Mémoire en réponse à l'avis de la MRAE

Projet de confortement des digues du Borne et mise en conformité des systèmes d'endiguement SE-ARVE-RG-BONNE-26.24 dit "Bonneville entre Arve et Borne" et SE-ARVE-RG-STPIE-27.17 dit "Saint-Pierre-en-Faucigny entre Arve et Borne" sur les communes de Bonneville et St-Pierre-en-Faucigny

Figure 4 : Mise en place d'épis végétalisés ponctuellement

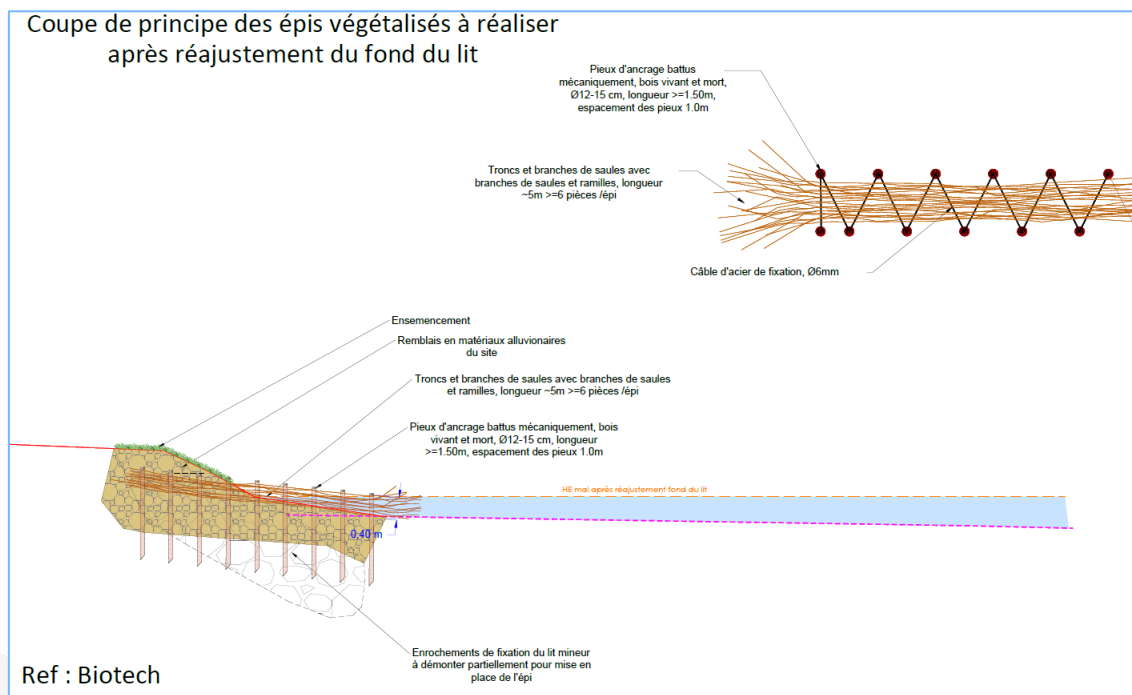
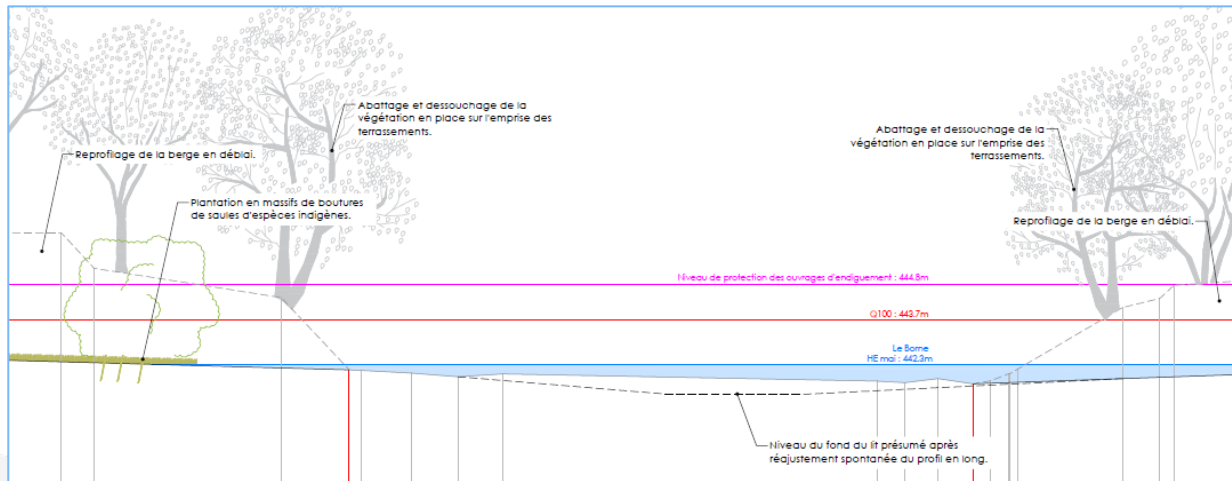
Actuellement, le projet de confortement et de reconstruction des digues du Borne est en phase « Projet ». Un ajustement du projet au sein du lit mineur sur la portion élargie, en amont de la confluence Borne/Arve, a été apporté.

Il s'agit d'une modification non substantielle qui consiste à fixer un lit d'étiage permettant de garantir un débit minimum pour la remontée / dévalaison de la faune piscicole et pour faciliter le transit sédimentaire ordinaire.

Modification apportée :

- Mise en place d'une série d'épis végétalisés pour resserrer les écoulements. Cela permettra également d'apporter ponctuellement de l'ombrage au-dessus du lit mineur et de former des lieux de caches pour la faune aquatique ;
- Mise en place d'une légère protection en enrochements libres en pieds de berge (avec une prise en compte du futur abaissement du fond suite au déplacement du seuil existant).

Linéaire concerné par la modification : 200 m (entre PM373 et PM172).

Figure 5 : Coupes de principe avant/après

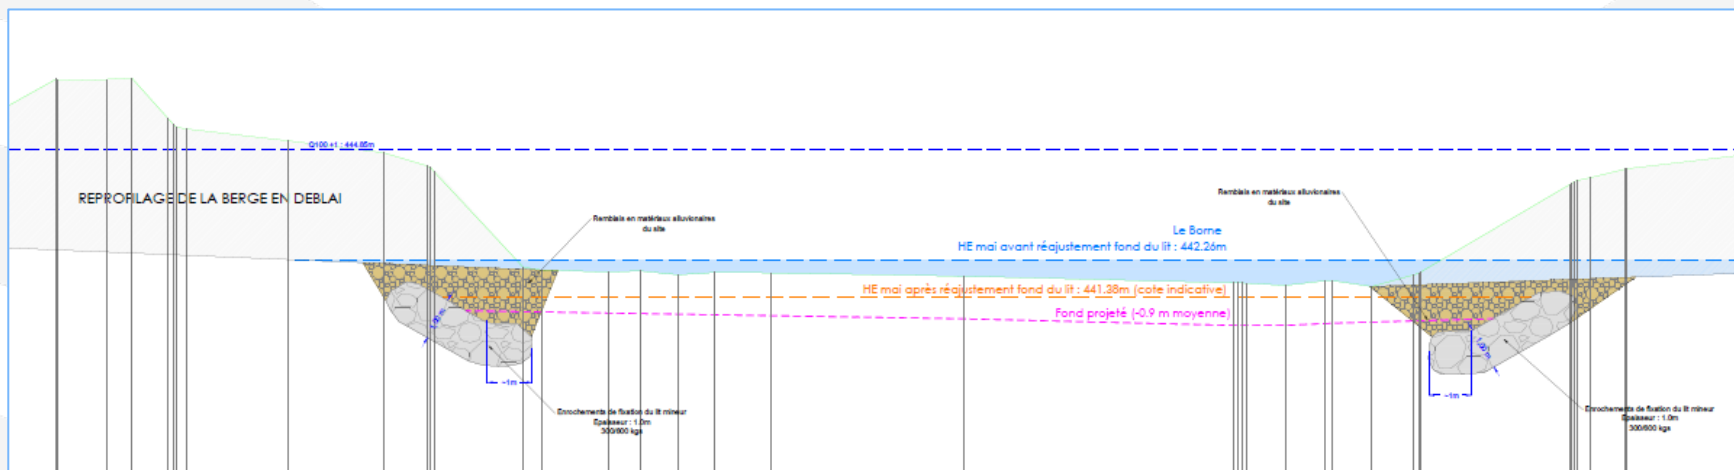
○ **Profil futur initial (PM313) :**

○ **Profil futur repris en phase PRO (PM313) :**
